臺南市都市計畫委員會第二六二次會議簽到簿

一、時 間：96年9月14日(五)下午2時30分

第一案：變更臺南市主要計畫(總頭寮工業區東側)部分農業區為道路用地案

第三案：擬定臺南市東區（「商65」商業區）細部計畫案

圖一 變更位置示意圖

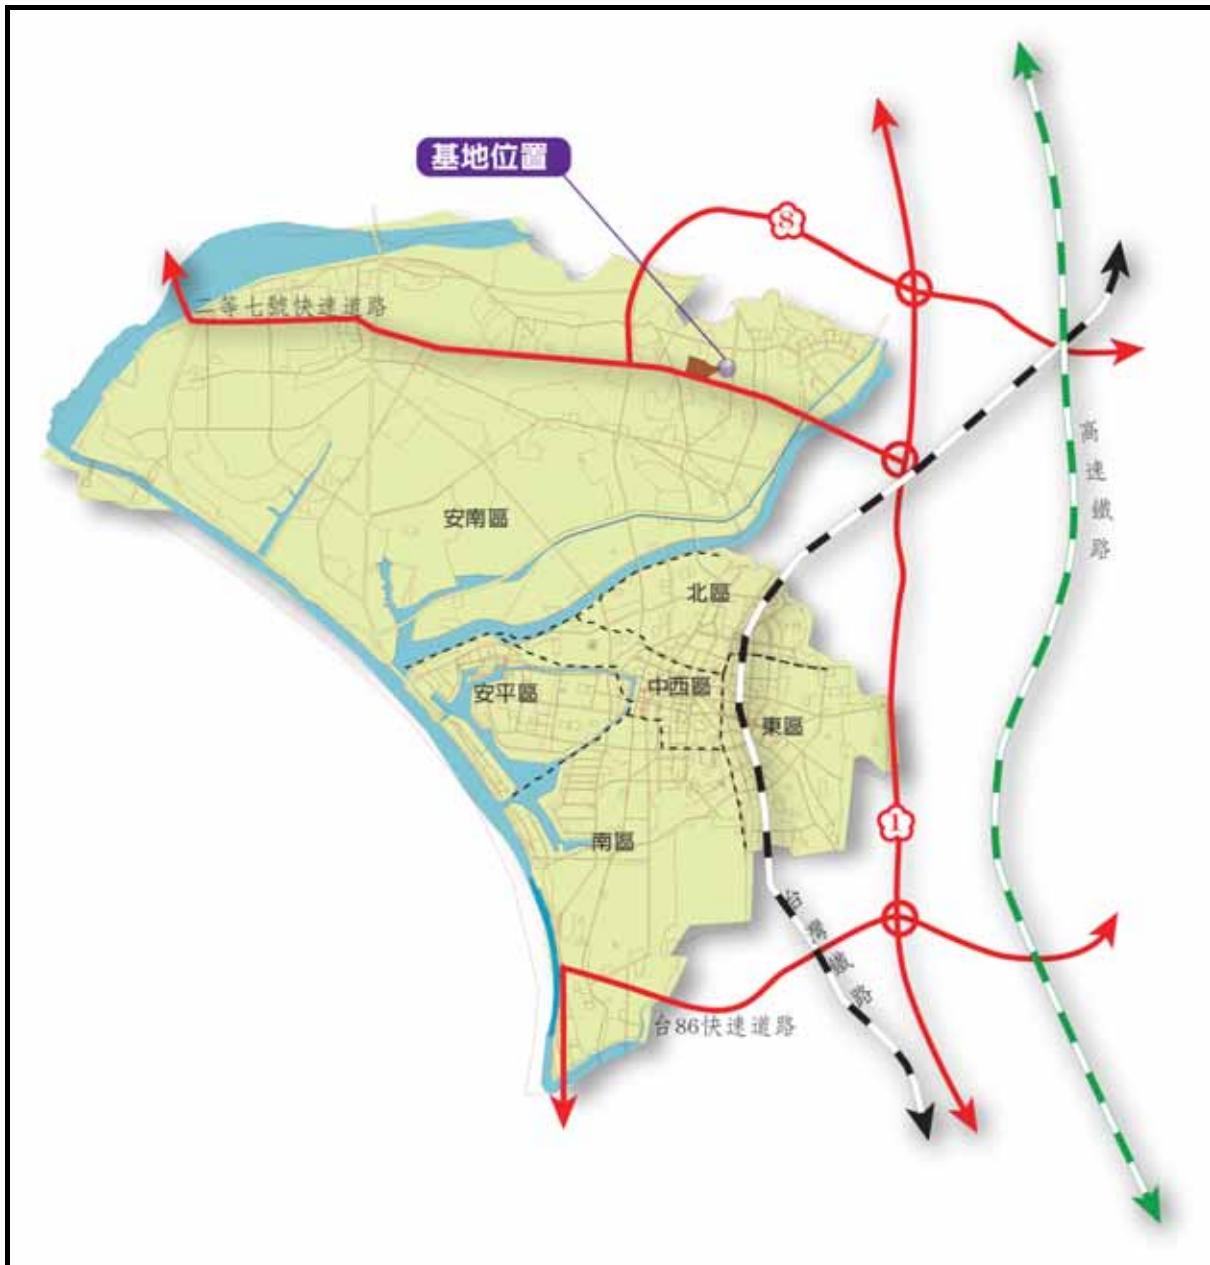
- 一、考量道路彎度減緩及路徑順暢，部分路段向北調整 5 米。修正後變更位置如附圖所示。
- 二、有關計畫書內容涉及上述者併予修正。
- 三、未來道路設計應詳加考量路型與車道之佈設，並應符合市區道路及附屬工程設計標準。

依委員意見
向上調整5米

附圖一 土地使用計畫示意圖（申請單位建議方案）

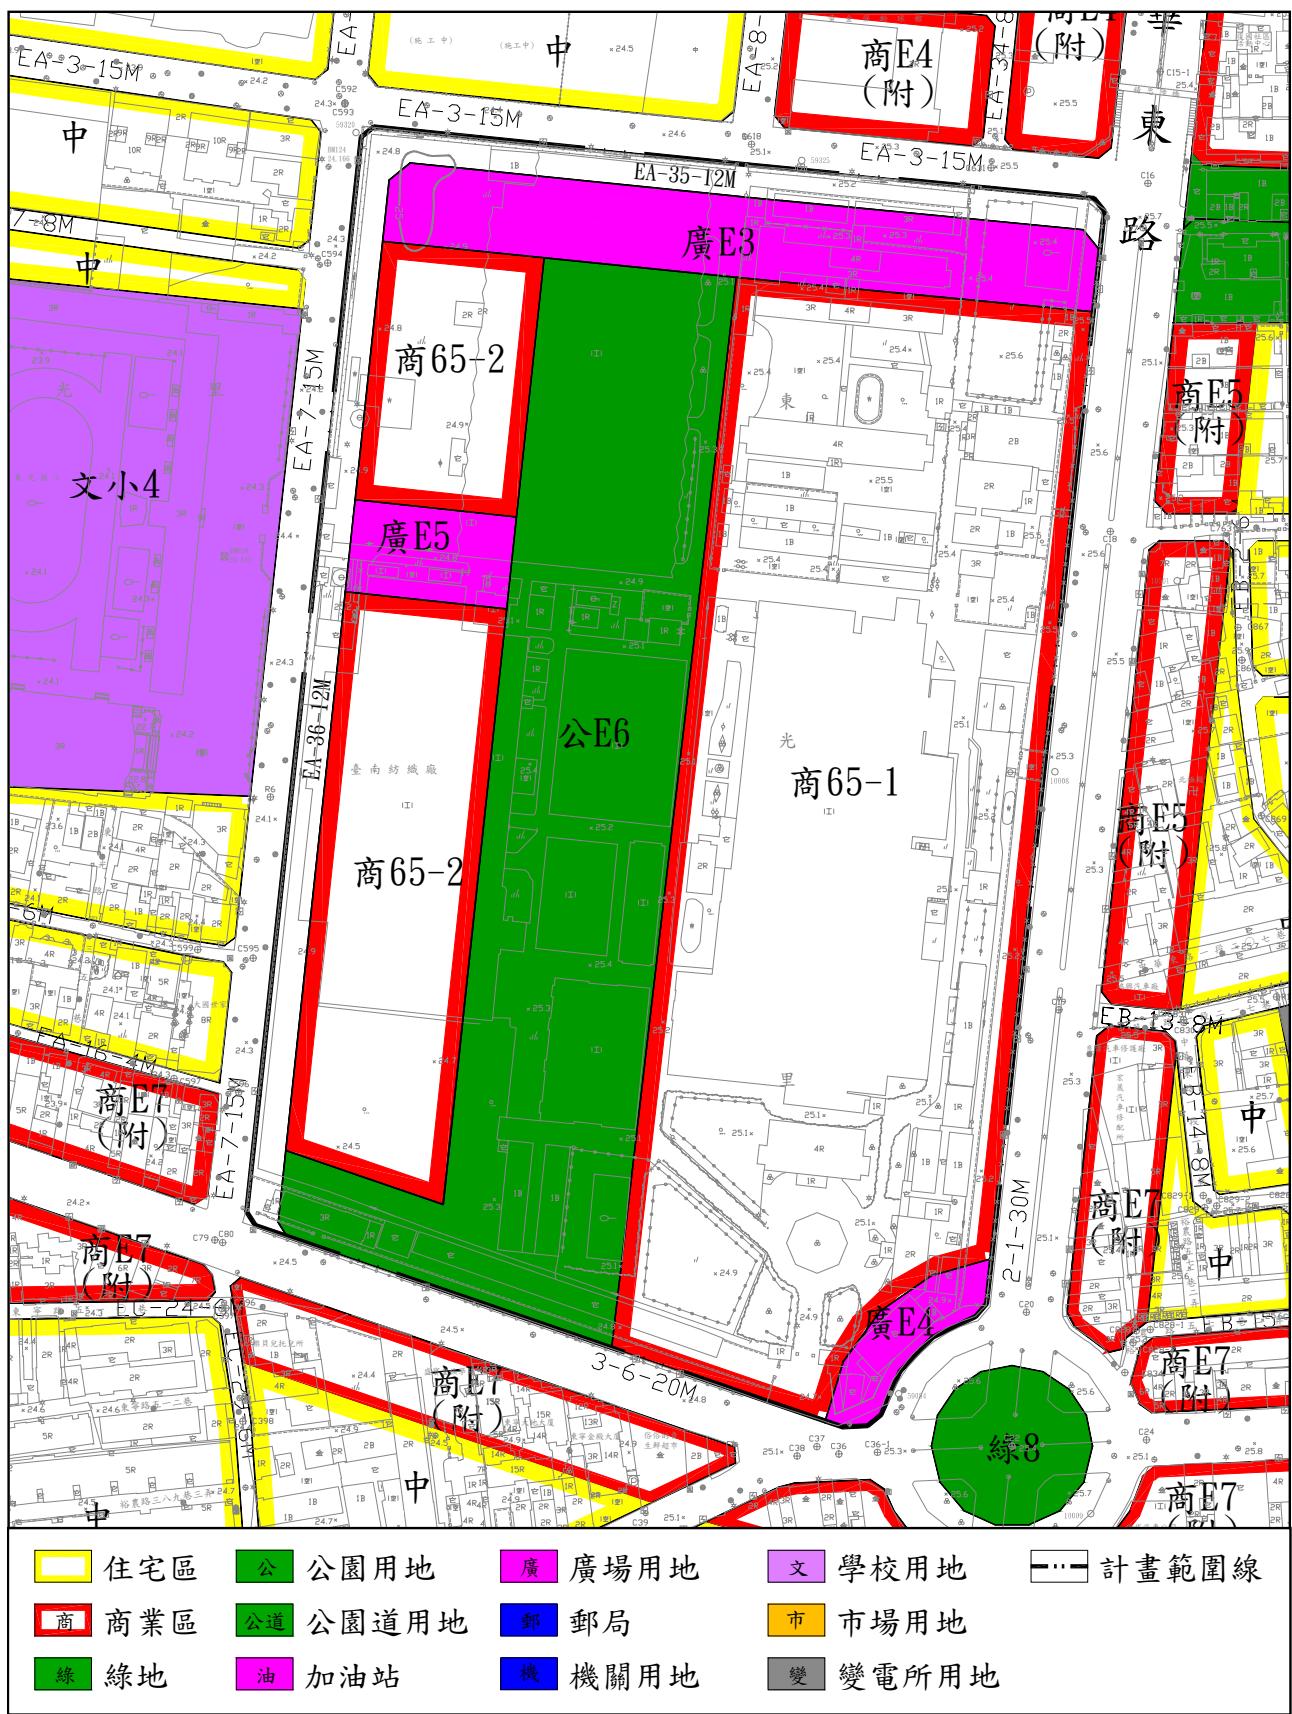
編號	陳情人及陳情位置	陳情理由	建議事項	市政府初核意見	市都委會專案小組決議	市都委會決議
		並且危及學童上下學。	施，兼具車輛分流功能，可分散東光路之車流，以減輕交通衝擊。	變下，配合東光國小校門位置，於基地東側商業區內，規劃廣場用地。(詳附圖一、二) 2. 第2點意見建議酌予採納，說明如下： 本基地於東光路側增設之EA-36-12M計畫道路，依照本案都市設計審議規範第16條規定，該道路應以景觀道路方式興闢，留設道路槽化綠帶，達成美化景觀及分散進入基地與直接通過車流之功能。		
4	蔡智化		1. 道路規劃：本基地開發的交通流量以中華東路與東寧路為主，建議其基地可退縮的12米捐給政府做為人行道或綠道。 2. 公園綠地：建議規劃以鄰近東光國小及凱旋路為主，讓公園綠地提供鄰近居民及國小孩童生活遊戲使用。 3. 商圈發展：個人以為東寧路為東區最繁榮的商圈，其臨路部份規劃為公園綠地頗為可惜，建議規劃為商業區，可為東寧	1. 第1點意見建議酌予採納，說明如下： (1)本案已於土地使用分區管制要點第八條中規定，面臨中華東路及東寧路之商業區及公共設施用地，申請開發建築時，應自計畫道路境界線退縮牆面線10公尺建築。 (2)另依本案都市設計審議規範第六條規定，商業區基地退縮部分，其臨計畫道路境界線應至少設置1.5公尺寬之喬木植生帶，其餘部分則需留設無遮簷人行透水步道供公眾通行。 2. 第2點意見建議酌予採納，說明如下： 依現有公開展覽方案之開放空間規劃，併陳情第3案意見處理。 3. 第3點意見未便採納，說明如下： (1)本計畫於東寧路沿線部分土地規劃公園綠地，除美化東寧路街景外，可提高東寧路以南社區居民使用本基地開放空間之便利性。 (2)另東寧路目前沿線建築多為連棟式透天建築，商業使用行為則多為小單元的店鋪商業型態，	照市府初核意見通過。	照本會專案小組審查意見通過。
